リコール届出一覧表

リコール届出日：平成30年7月17日

リコール届出番号	4294	リコール開始日	平成30年7月17日
届出者の氏名又は名称	新潟トランス株式会社 代表取締役社長:尾藤 千秋	問合せ先：品質管理部 025-256-3611	
不具合の部位(部品名)	原動機(ターボチャージャー)		
基準不適合状態にあると認める構造、装置又は性能の状況及びその原因	ターボチャージャー内部のスラストベアリングの形状が不適切なため、エンジン始動時にスラストベアリング部が潤滑不良となり異常摩耗することがある。そのため、ターボチャージャーのシャフトにガタが生じてエンジン出力が低下及び潤滑油が漏れて油圧が低下し、最悪の場合、フェールセーフ制御によりエンジンが再始動できなくなるおそれがある。		
改善措置の内容	全車両、ターボチャージャーを対策品に交換する。		
不具合件数	2 件	事故の有無	無し
発見の動機	市場からの情報による。		
自動車使用者及び自動車分解整備事業者に周知させるための措置	・使用者:直接電話またはダイレクトメール等でユーザに連絡する。 ・自動車分解整備事業者:使用者を把握しているので、周知のための措置はとらない。 ・対策完了車については、キャビン、左開口部のドアストライカー付近又は運転席前部カバーにNo.4294のステッカーを貼り付ける。

改善箇所説明図

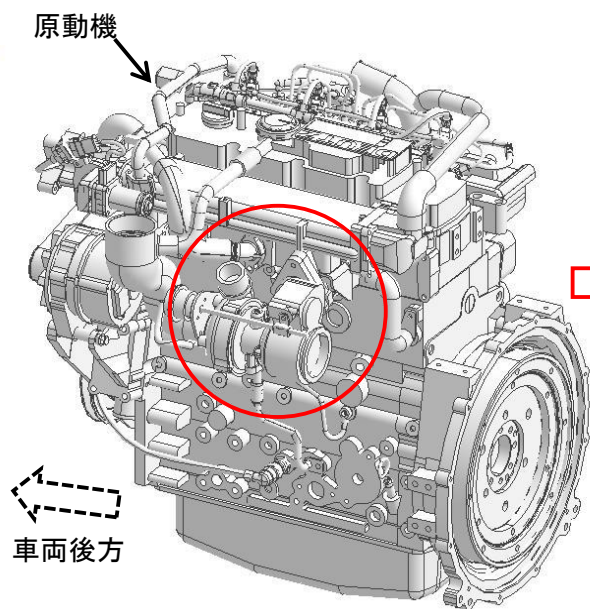
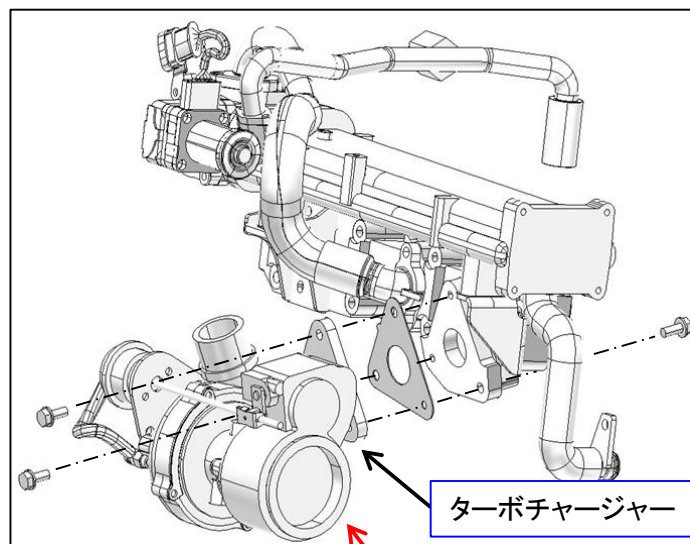
不具合発生箇所

ターボチャージャー内部のスラストベアリングの形状が不適切なため、エンジン始動時にスラストベアリング部が潤滑不良となり異常摩耗することがある。そのため、ターボチャージャーのシャフトにガタが生じてエンジン出力が低下及び潤滑油が漏れて油圧が低下し、最悪の場合、フェールセーフ制御によりエンジンが再始動できなくなるおそれがある。

全車両、ターボチャージャーを対策品に交換する。
